改善箇所説明図

テールパイプ周辺図

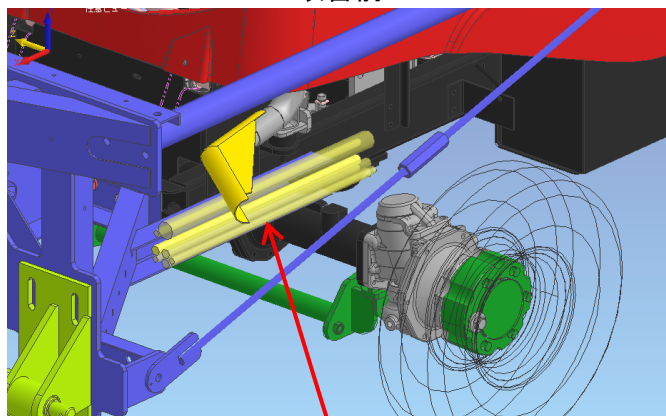
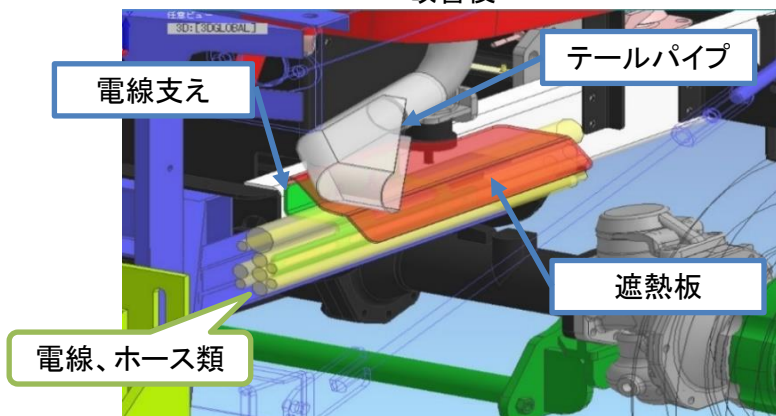
基準不適合発生箇所

基準不適合発生箇所

ロータリ除雪車において、電気配線の保護が不適切なため、テールパイプから出る排気の熱により電気配線の一部が溶損することがある。そのため、電気配線が短絡して最悪の場合、エンジン停止となり再始動できなくなるおそれがある。または短絡による火花が発生し、火災に至るおそれがある。

※注 は追加取付部品を示す。

全車両、遮熱板と電線支えを追加し、テールパイプを対策品に交換する。
